**Modernizace TNS Týniště nad Orlicí (Voklik)**

PS 334 TNS Týniště nad Orlicí, vazba napaječů

**TECHNICKÁ ZPRÁVA**

<b>NÁZEV AKCE, PŘEDMĚT JEDNÁNÍ</b>	<b>"Modernizace TNS Týniště nad Orlicí (Voklik)"</b> Všeprofesní porada k zpracování projektu výše uvedené stavby
<b>DATUM</b>	30.5.2017
<b>MÍSTO</b>	SUDOP PRAHA a.s. , Olšanská 1a, Praha 3
<b>ÚČASTNÍCI</b>	Dle prezenční listiny
<b>ZAZNAMENAL(A)</b>	Viz text

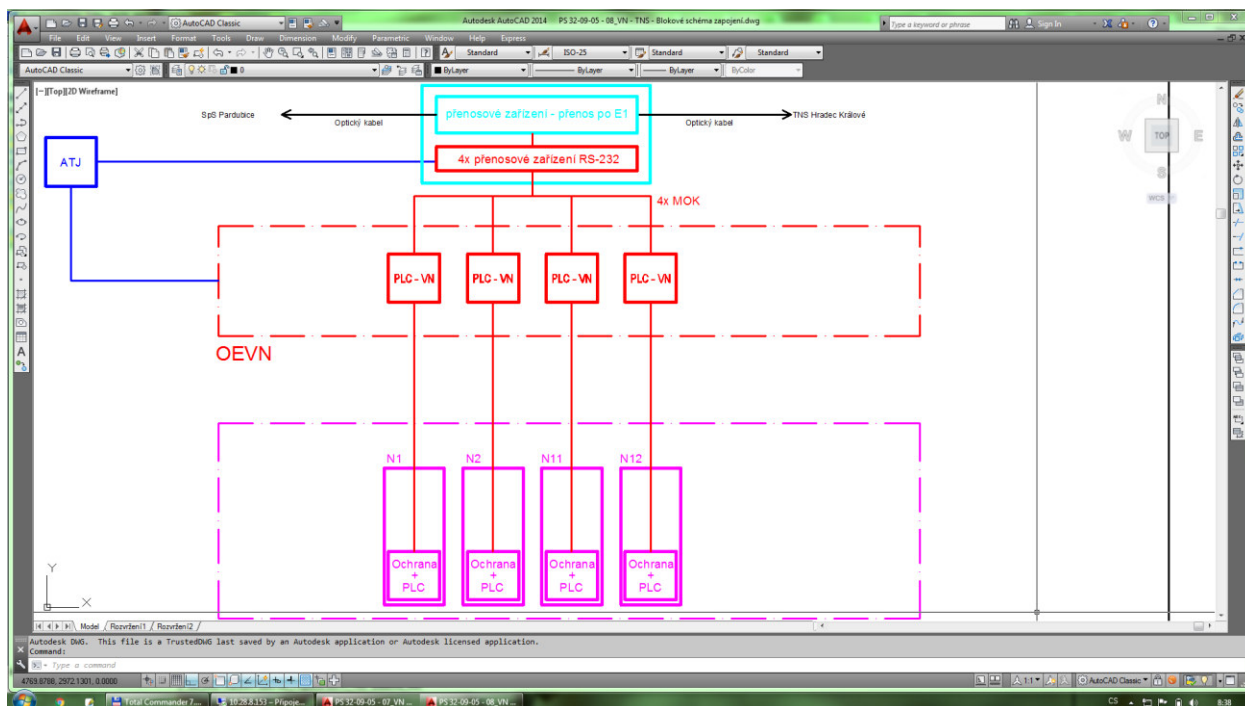
Požadujeme řešení bez boxů, pomocí prozatím známého funkčního řešení po seriové lince z PLC-VN na převodníky seriová linka/E1 a pomocí toku E1 mezi TNS viz. Vložený Obr níže.

Na poradě bylo rozhodnuto, že datové připojení ED SŽDC v Pardubicích a Hradci Králové nebude v této stavbě řešeno. – Danou specifikaci upravit ve smyslu, že nebudou doplňovány switche atd. ale , že v lokalitě ED SŽDC (psáno záměrně jelikož není znám stav ED H.K. v době výstavby TNS) bude ve stávající VLAN-DŘT komunikačně zpřístupněna TNS v dané síti DŘT.
